N/Réf. : SGL20016\_731\_PREA  
Gest. : BDG/FD  
V/Réf. : 2271-0011/19/2024-146PR  
Corr DPC: Fanny Darja  
NOVA : //

**SAINT-GILLES. Rue Vanderschrick 7-9 (Arch. E. Blérot -1904)**  
(= Classé en totalité comme monument)  
**Avis préalable : rénovation de la porte d'entrée et du couloir d'accès au parc, dans le cadre du maillage ludique et sportif de la commune de Saint-Gilles.**

### Avis de principe de la CRMS

Portail : dessin d'archive par E. Blérot – élévation projetée - vue du grando et de sa bordure en mosaïque (extr. du dossier de demande)

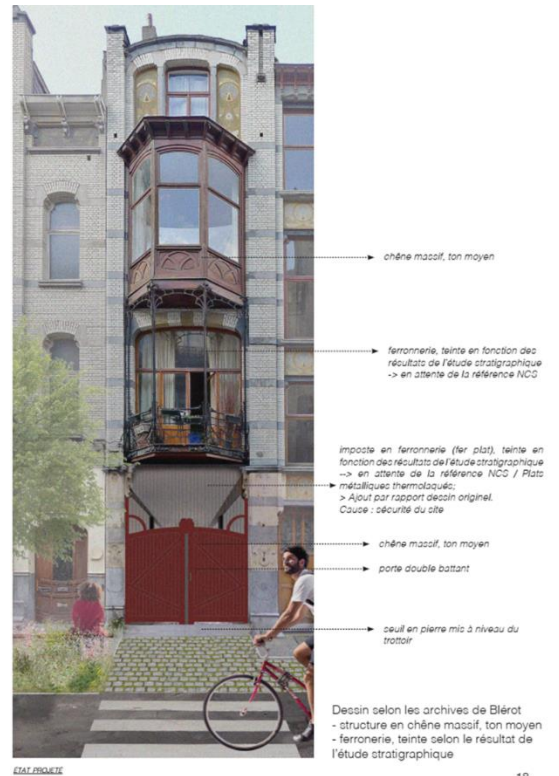
- Concernant l'imposte surmontant le nouveau portail, la CRMS s'inquiète du rendu de l'intégration d'une grille, au-dessus de la menuiserie restituée. En précisant qu'aucun détail d'exécution ne vient préciser la proposition, la Commission craint toutefois une solution disharmonieuse dans la composition et invite à étudier d'autres formules pour un rendu plus respectueux de l'ensemble de façade Art nouveau comme, par exemple, l'abandon de la grille (est-elle indispensable ?) ou l'intégration d'une vitre ou d'un autre système (si la sécurité l'impose).

Plans projetés des deux propositions de rénovation du passage au n°9 (extr. du dossier de demande)

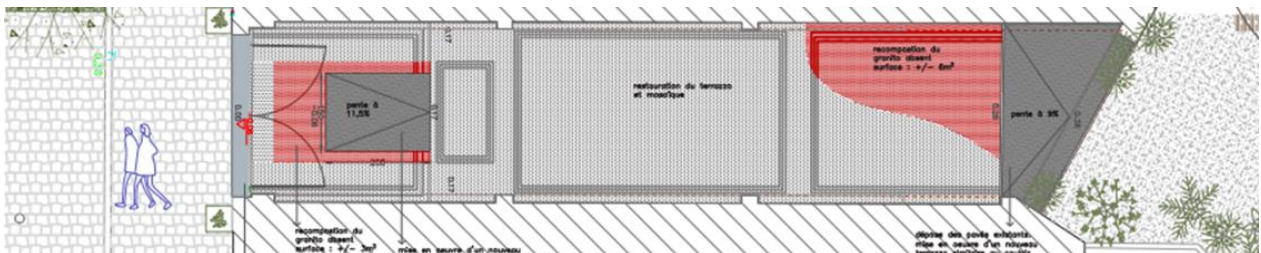
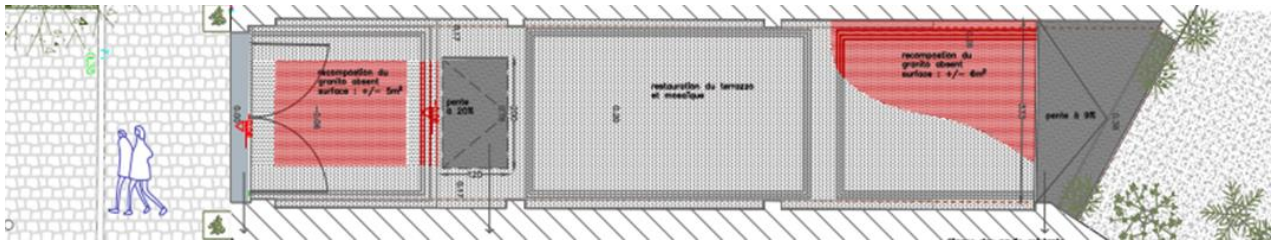
- Bien que la proposition actuelle soit identique à celle autorisée par permis en 2015, la Commission ne serait pas opposée à examiner d'autres propositions plus simples (et éventuellement moins conservatrices) pour l'aménagement PMR du passage, comme une pente douce sur toute la largeur du passage sur une plus grande (voire sur toute la) longueur.
